Detaljplan för bostäder
Skrea 29:1 m fl
Falkenbergs kommun

SAMRÅDSREDOGÖRELSE

Upprättad 2026-09-29

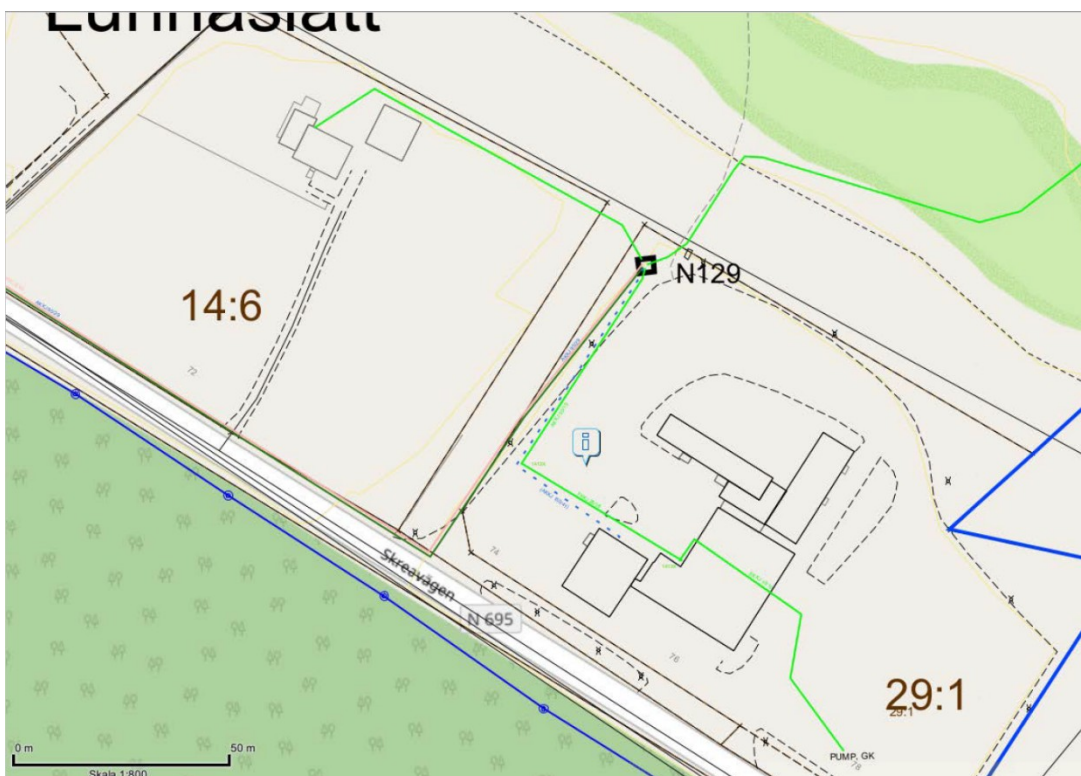
Det nya området kan ej matas från befintliga nätstationer. FEAB elnät har idag en nätstation Se bilaga 1, som måste flyttas till ny plats. Förslag från FEAB är att den placeras ovanför planerad parkering mot Skrea Golfbana. Se bilaga 2.

Plankartan justeras och möjliggör en ny nätstation inom planområdet med bestämmelsen E, teknisk anläggning. Planbeskrivningen uppdateras med text om ny nätstation. Lägen för u-områden framgår av plankartan.

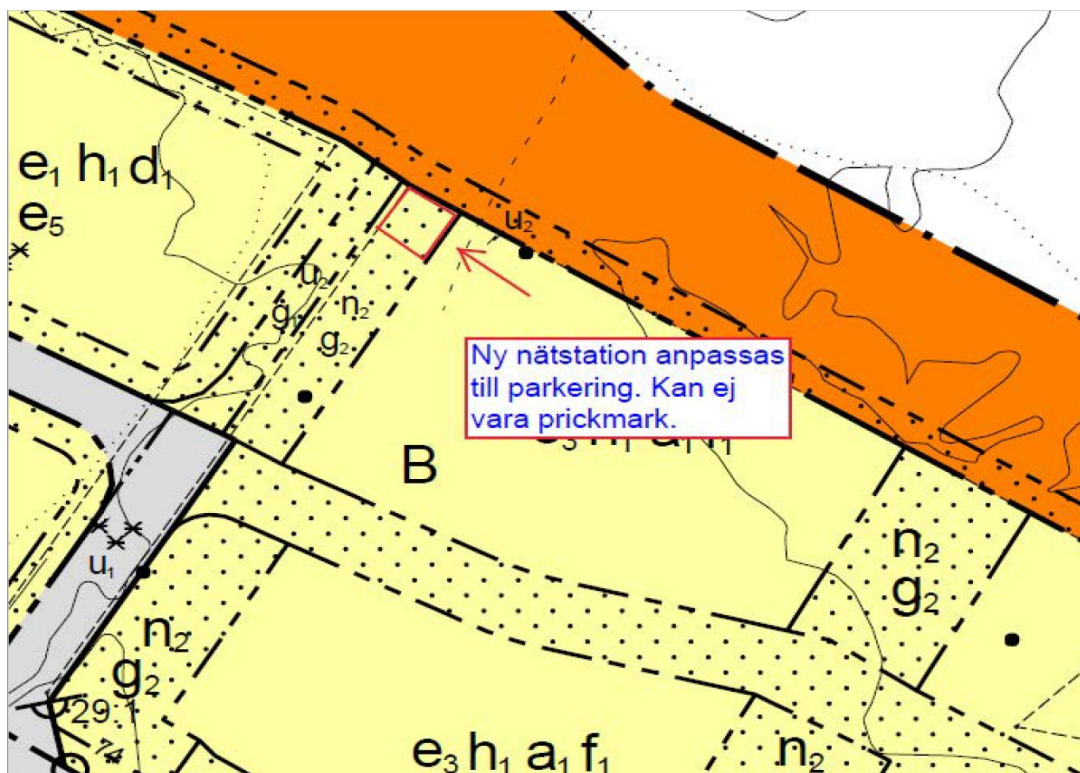
Ett nytt ledningsnät måste byggas i det nya området. Det måste avsättas platser för ny nätstation och ledningsnätet måste byggas ut längs Skreavägen. I planarbetet måste det tas hänsyn till framtida laddplatser för elfordon och eventuella solcellsanläggningar.

FEAB Elnät kommer att kräva u-område för befintliga kablar som redan ligger på fastigheten. Eventuellt kan kablar flyttas till nya vägar. Det är viktigt att det i ett tidigt skede uppskattas vad för effekter som kan bli aktuella i området.
